RROP-Entwurf 2017; Stellungnahmen im Beteiligungsverfahren

1. Stellungnahmen der beteiligten Kommunen, Behörden, Verbände, Vereinigungen und Versorgungsunternehmen

Anlagen zur Abgrenzung des Vorranggebietes Windenergienutzung
Sandbostel/Bevern

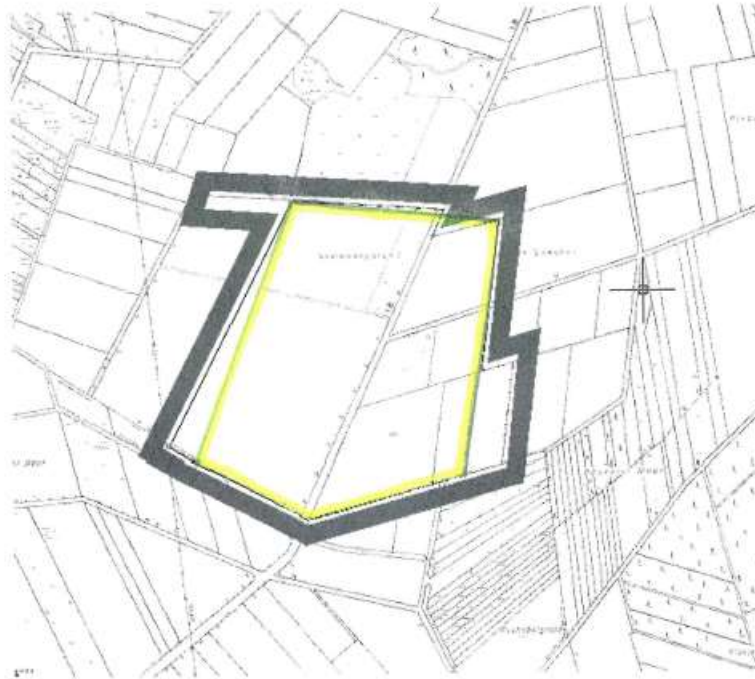
Zu 4.2 Energie Zu 01 Gemäß Begründung (S. 46), betreffend die Bewertung der Potenzialfläche Nr. 6, soll in das Vorranggebiet Windenergienutzung im Bereich Sandbostel/Bevern „die im Bebauungsplan der Stadt Bremervörde dargestellte Fläche einbezogen werden“. Gemeint ist damit der Bebauungsplan Nr. 100 „Windkraftanlagen Bevern“, mit dem die Errichtung der drei bestehenden Windenergieanlagen (Gesamthöhe jeweils 87,50 m) planungsrechtlich ermöglicht wurde. Die	Der Anregung wird gefolgt. Es handelt sich um einen Zeichenfehler, der korrigiert wird.

Einbeziehung dieser Fläche in den Vorrangstandort wird seitens der Stadt Bremervörde ausdrücklich begrüßt, um hier die Möglichkeit für ein späteres Repowering mit größeren Anlagen offenzuhalten. Allerdings stimmt die Abgrenzung des Vorranggebietes in der zeichnerischen Darstellung nicht mit dem Geltungsbereich des Bebauungsplanes Nr. 100 überein. Der Geltungsbereich des Bebauungsplanes Nr. 100 ist sowohl im Westen als auch im Osten ausgedehnter als die Abgrenzung des Vorrangstandortes. Es wird um entsprechende Berichtigung gebeten.	
		Im Übrigen wird die Stellungnahme der Stadt Bremervörde vom 31.05.2016 aufrechterhalten.	
		Anlagen: Siedlungsgebietsabgrenzung Stadt Bremervörde

Anlage 2 zur SV 174-2017/ 1

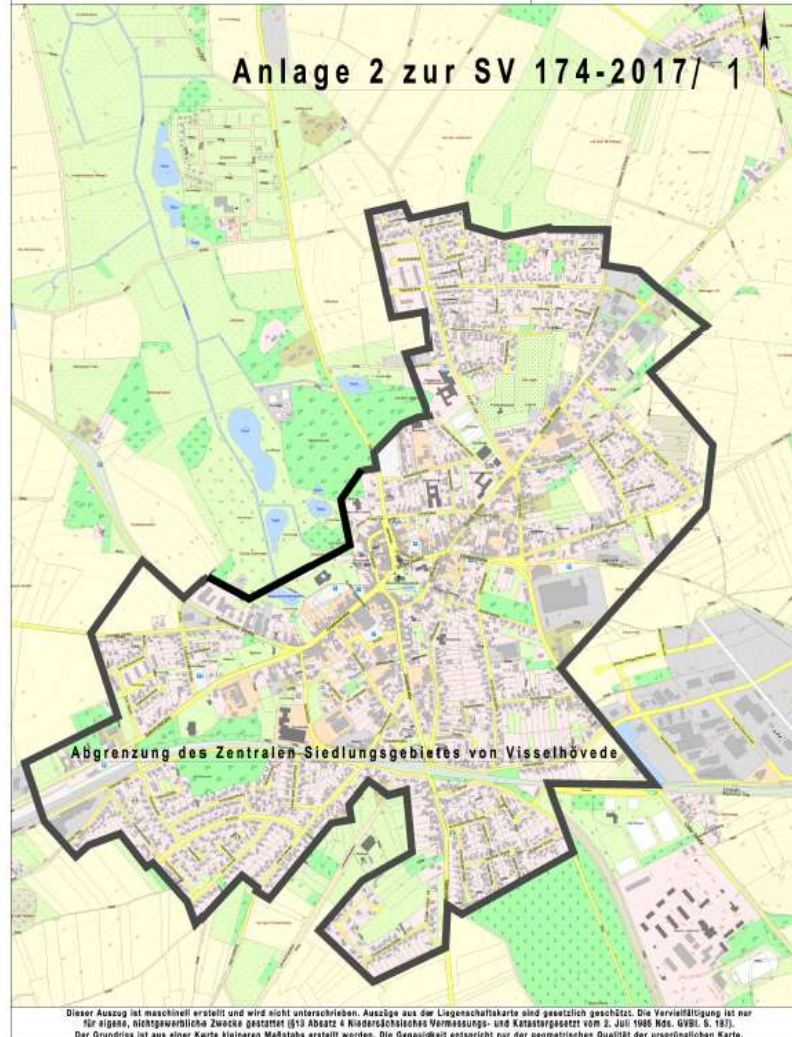
Der Kernort Visselhövede ist als Grundzentrum festgelegt. Der in der zeichnerischen Darstellung zum Entwurf des RROP 2017 markierte Bereich des Zentralen Siedlungsgebietes erfordert eine geringe Ergänzung für den Bereich des Hallenbades und des Hallenbadparkplatzes. Eine Karte, die den Ergänzungsbereich beinhaltet, wird der Stellungnahme beigelegt. Um Berücksichtigung wird gebeten.	nordwestlichen Bereich um den Standort des Hallenbades sowie dem dazugehörigen Parkplatz erweitert. Das Vorranggebiet Erholung mit starker Inanspruchnahme durch die Bevölkerung wird entsprechend reduziert.
		Abschnitt 4.2 Ziffer 01 Energie (insbesondere Windenergie) Windkraft ist eine wichtige Säule zur Erzeugung regenerativer Energie. Die Stadt Visselhövede verweist auf ihren einstimmigen Ratsbeschluss vom 21.03.2012, in dem der Landkreis aufgefordert wurde, eines oder entsprechende Vorranggebiete zu prüfen. Diese Forderung fand ihre Bestätigung in dem VA-Beschluss vom 23.04.2013, der auf ausdrückliche Nachfrage des Landkreises gefasst wurde. Nach vollständiger Sichtung und Bewertung der Ausführungen des RROP 2017 zur Frage der Bereitstellung von Vorranggebieten für raumbedeutsame Windenergieanlagen bleibt festzustellen, dass der neue Entwurf für den Bereich Wittorf / Lüdingen die Potenzialfläche Nr. 43 „Bereich westlich von Wittorf“ ergänzend als Vorranggebiet vorsieht. Die Grundstückseigentümer möchten auf der Potenzialfläche 43 mittels raumbedeutsamer Windkraftanlagen Energie erzeugen. Nachfolgende Punkte sollen berücksichtigt werden: 1. Bei der Errichtung von Windkraftanlagen sind die Abstände zur Wohnbebauung der neuen, höheren Generation von Windkraftanlagen anzupassen. 2. Zum Wohle der Gesundheit der Bürger in Wittorf, Düsternheide, Lüdingen, Hainhorst und Bretel sind unabhängige Schallgutachten zu erstellen, die mit dem neuesten Stand der Technik durchzuführen sind, da wesentlich höhere und leistungsstärkere Anlagen in der Potenzialfläche 43 geplant sind. Die derzeit von den Behörden genutzten Entscheidungsgrundlagen sind veraltet (bestehende Anlagen bis 160 m – jetzt geplante Anlagen 200 – 230 m). Hierbei soll insbesondere auch der Infraschall eingehend untersucht werden, um gesundheitliche Beschwerden der Bürgerinnen und Bürger oben	Zum Thema Windenergie: Den Vorbehalten zur Potenzialfläche Nr. 43 wird insoweit Rechnung getragen, als das Vorranggebiet westlich von Wittorf nach erneuter Abwägung aus dem Programmentwurf herausgenommen wird. Grund ist insbesondere die Lage der Fläche in einem Hubschrauber-Tiefflugkorridor der Bundeswehr. Die Einschätzung zur Potenzialfläche Nr. 44 wird zur Kenntnis genommen. Die Festlegung von avifaunistisch wertvollen Bereichen landesweiter Bedeutung erfolgt durch das NLWKN (Staatliche Vogelschutzwarte).

Abbildung 1: Auszug aus dem RROP 2005 für den Bereich der Gemeinde Hemsbünde

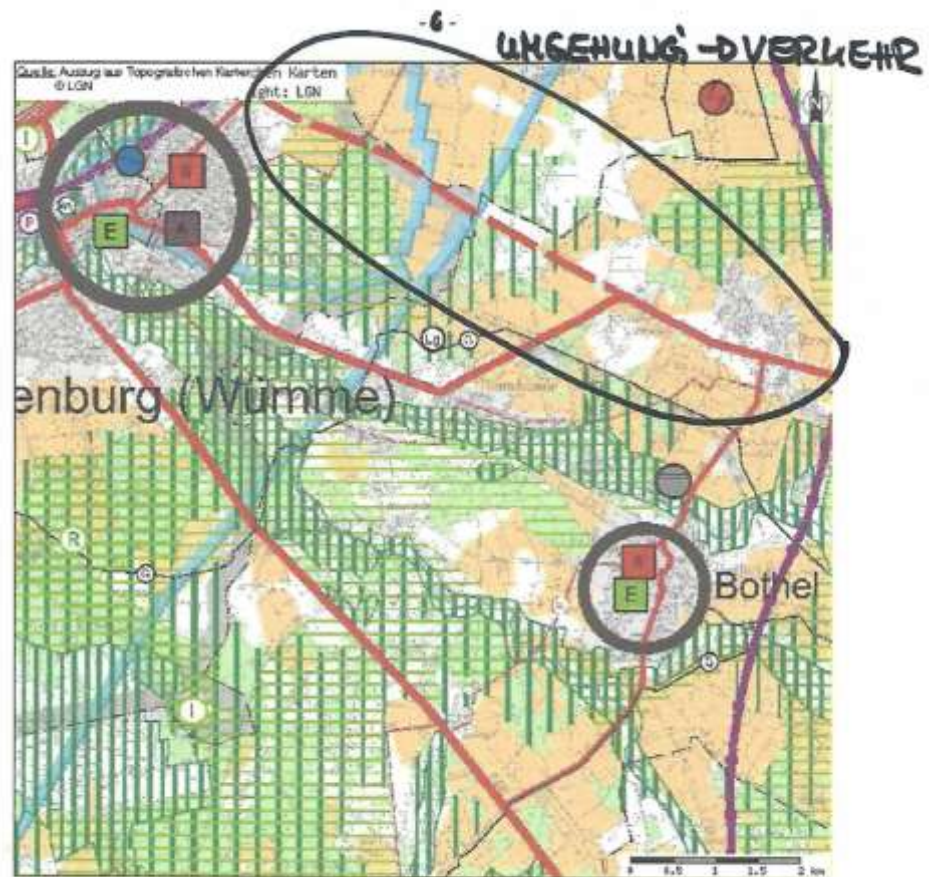
Verkehr Die B 440 und die B 71 sind weiter als Hauptverkehrsstraßen von überregionaler Bedeutung dargestellt. Die noch im gültigen RROP 2005 dargestellte Umgehung von der B 71/ Wensebrock in westliche Richtung bis zur Bremer Straße in	Der Forderung kann nicht gefolgt werden. Die „B 71 Ortsumgehung Rotenburg“ ist im aktuellen Bundesverkehrswegeplan 2030 nicht mehr enthalten und wird somit vom

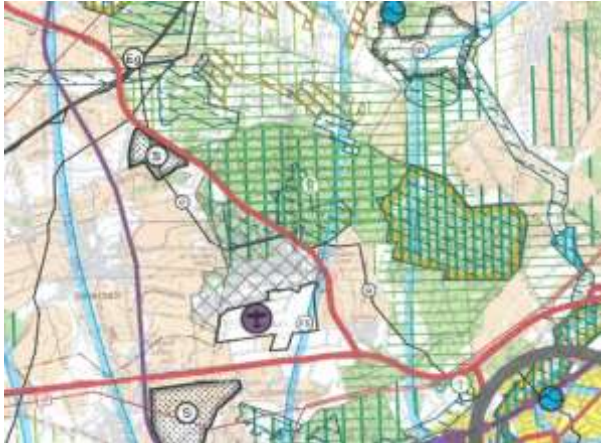
1. Standortübungsplatz der Lent-Kaserne Rotenburg  Teile des Standortübungsplatzes sollen zukünftig eine Ausweisung als Vorbehaltsgebiet Natur und Landschaft und Vorranggebiet Biotopverbund erhalten. Diese Ausweisung ist nicht mit der militärischen Nutzung der Flächen vereinbar. Der Standortübungsplatz kann nur dann seinen vorgesehenen Zweck vollumfänglich erfüllen, wenn er durch die Bundeswehr uneingeschränkt genutzt werden kann. Mit der beabsichtigten Ausweisung sind u. U. kurz- oder langfristig Nutzungseinschränkungen verbunden, die diesem Zweck entgegenstehen. Die Flächen des Sperrgebietes sollten daher nicht als Vorbehaltsgebiet Natur und Landschaft und Vorranggebiet Biotopverbund ausgewiesen werden. Dies gilt nicht nur für die im Bundesbesitz befindlichen Flächen, sondern auch für Flächen Dritter die, durch die BImA für Zwecke der Bundeswehr angepachtet worden sind und im Sperrgebiet liegen.	Zu 1.: Die Flächen des Standortübungsplatzes der Lent-Kaserne Rotenburg sind im LROP 2017 als Vorranggebiet Biotopverbund festgelegt und damit in das RROP zu übernehmen.

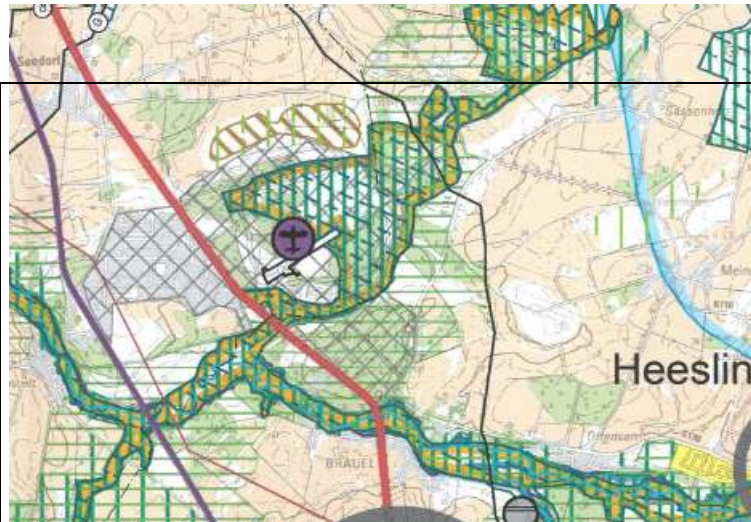
3. Standortübungsplatz Seedorf	Zu 3.: Die Festlegung von Teilen des Standortübungsplatzes Seedorf als Vorranggebiet Natura 2000, Vorranggebiet Natur und Landschaft sowie Vorranggebiet Biotopverbund soll bestehen bleiben, da das FFH-Gebiet „Oste mit Nebenbächen“ als höherrangiges Recht zu berücksichtigen ist. Die Flächen des Düngel sind bereits in den RROP 1985, 1998 und 2005 als

Vorbehaltsgebiet Erholung festgelegt worden. Auch an dieser Ausweisung wird festgehalten.

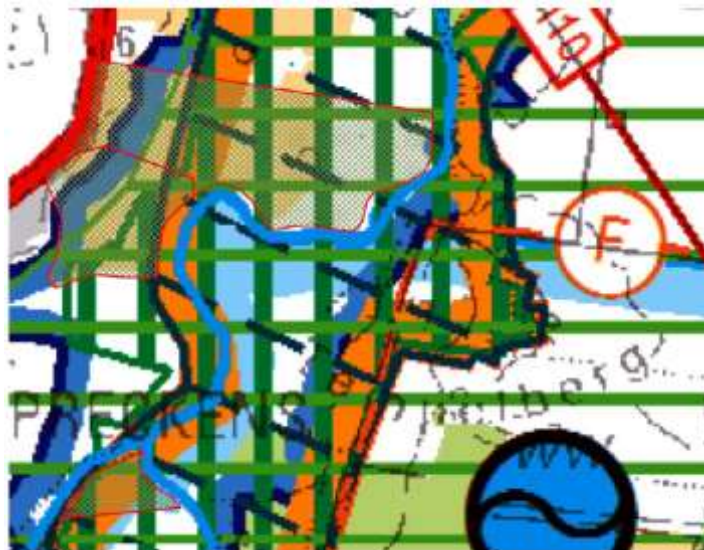
Landeseigene Naturschutzflächen Aus hiesiger Sicht sollten landeseigene Naturschutzflächen in die Festlegung als Vorranggebiet Natur und Landschaft einbezogen werden. Die entsprechenden Geodaten können von der NLWKN Betriebsstelle Lüneburg (Aufgabenbereich IV.1), bereitgestellt werden. Es handelt sich dabei um folgende Flächen (türkis umrandet bzw. rot gerahmt mit grüner Kreuzschraffur): - Östlich Posthausen	Den Vorschlägen wird nicht gefolgt. Die Festlegung der Vorrang- und Vorbehaltsgebiete Natur und Landschaft soll vorhandene Naturschutz- und Landschaftsschutzgebiete, Natura 2000-Gebiete sowie die schutzwürdigen Bereiche gemäß Landschaftsrahmenplan 2015 (Karte 6) berücksichtigen. Die aufgeführten landeseigenen Naturschutzflächen sind in diesen Gebieten nicht enthalten.

Abbildung 16: Potenzialfläche KI_06 Groß Sehligen

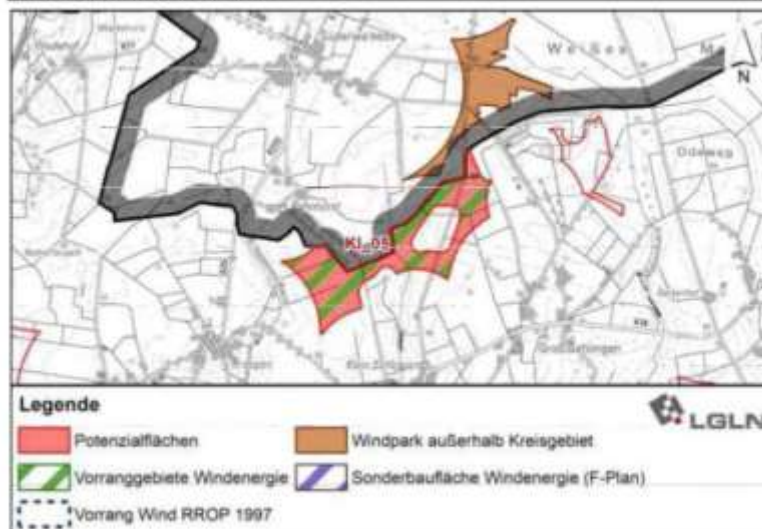
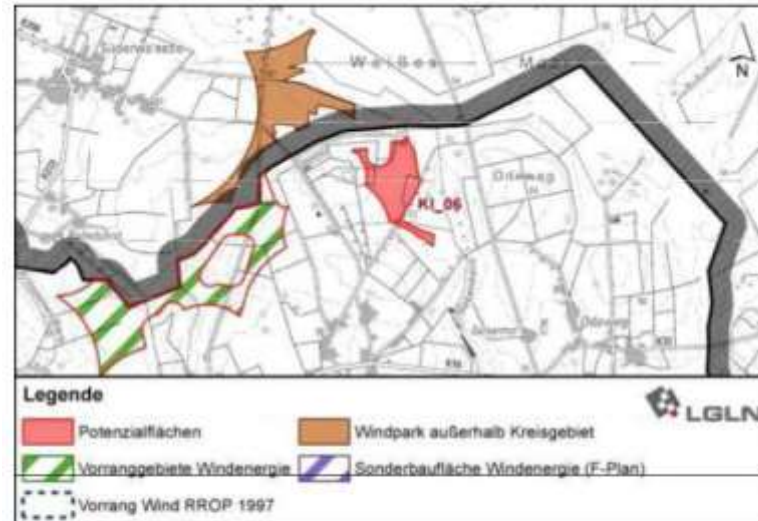
Die räumliche Nähe zum nicht geeigneten WEA-Gebiet Nr. 31 Sehlingen/Königreich erfordert aus unserer Sicht eine ebenso umfassende Voruntersuchung des Potentialstandortes Nr. 42 wie im LK Verden durchgeführt. Wir bitten um Stellungnahme und Begründung für die Eignung des Standortes Nr. 42 auf Rotenburger Kreisgebiet vor dem Hintergrund der Nichtberücksichtigung des nahegelegenen Potentialstandortes Nr. 31 Groß Sehlingen. Ein kreisübergreifender Windpark würde sich auf ca. 3,5 km erstrecken und eine große Barriere- sowie Scheuchwirkung verursachen. Die Abmessungen dieses gesamten Windparks sind bei der Abschätzung der avifaunistischen Betroffenheit zu berücksichtigen. Der Erweiterungswunsch des WEA-Gebietes Fintel wurde vom LK Rotenburg mit der Begründung abgelehnt, dass durch die Windräder eine übermäßige Dominanz entstünde, die das Landschaftsbild überprägen würde. Wir weisen darüber hinaus, dass im prüfrelevanten Radius ein Rotmilanrevier in der Nähe von Groß Sehlingen mit Beobachtungen von bis zu 5 Individuen im Sommer 2017 festgestellt wurde. Aus unserer Sicht wird daher sowohl der Vorrangstandort im LK Verden kritisch bewertet, als auch eine Potentialabschätzung für den Standort Nr. 42 vor Festlegung des Gebietes für dringend erforderlich gehalten. Der Horststandort wurde sowohl dem NLKWN als auch der Unteren Naturschutzbehörde des LK Verden gemeldet. Der NABU Verden e.V. ist gerne bereit, den Horst in einem Ortstermin zu zeigen und entsprechende Bilddokumente zur Verfügung zu stellen.	einer Entfernung von ca. 3,5 km Entfernung zum Vorranggebiet. Hinsichtlich der Abmessungen des Vorranggebietes ist zu berücksichtigen, dass bereits eine erhebliche Vorbelastung durch die Planung des Landkreises Verden direkt an der Kreisgrenze besteht (VR Kreepen). Dieses Vorranggebiet weist bereits eine Erstreckung von ca. 2,5 km auf, an die sich das VR Kirchwalsede „anlehnt“.

3. Ergebnis:
Die Potenzialfläche KI_06 Groß Sehlingen wird nicht als Vorranggebiet Windenergienutzung ausgewiesen.
